OPRAVENKA

ke knize: **Vladimír Váňa – Atmel AVR - programování v jazyce C**

1. vydání	obj. číslo:	121139
	cena:	299,- Kč
	ISBN:	80-7300-102-0

Chyba strana 183 v obrázku 7.46

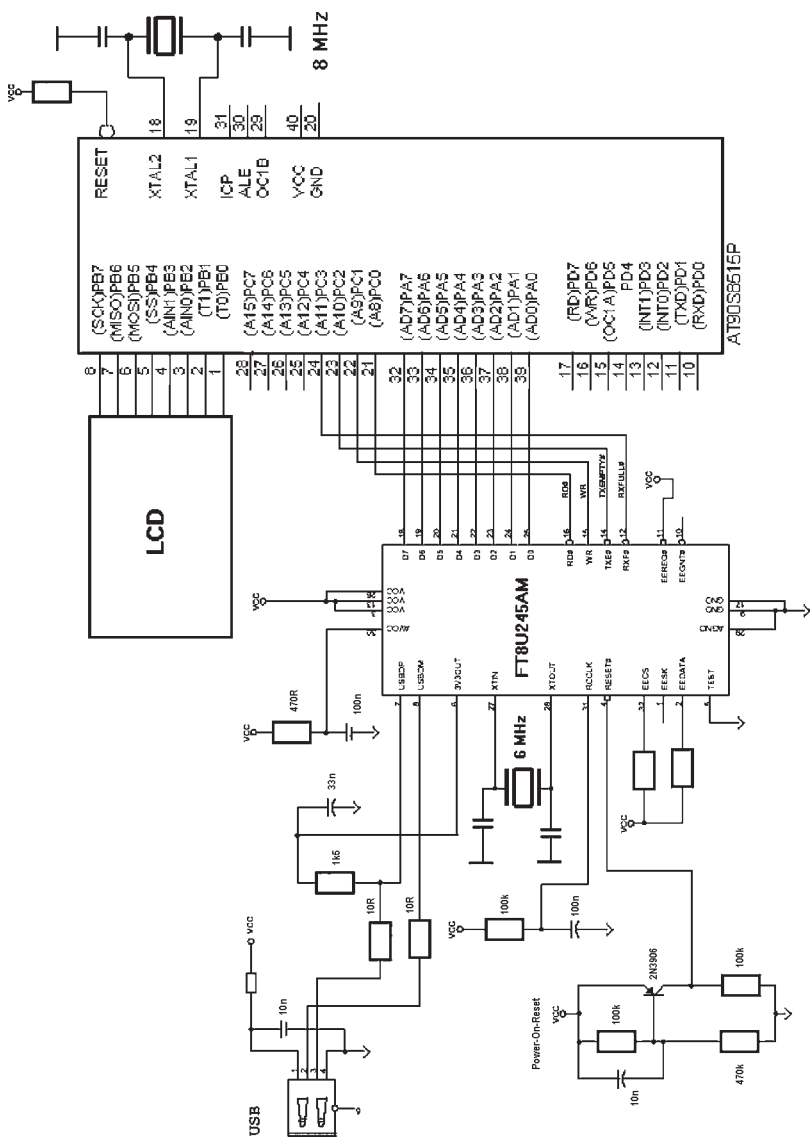
K PORTA obvodu AT90S8515 jsou připojeny jenom datové piny D0 až D7 obvodu FT8U245AM.

Řídící piny tohoto obvodu mají být správně připojeny k PORTC mikrořadiče: RD#, WR, TXE#, RXF# mají být připojeny k PC0, PC1, PC2, PC3, jak je patrné z obrázku na následující stránce této opravenky.
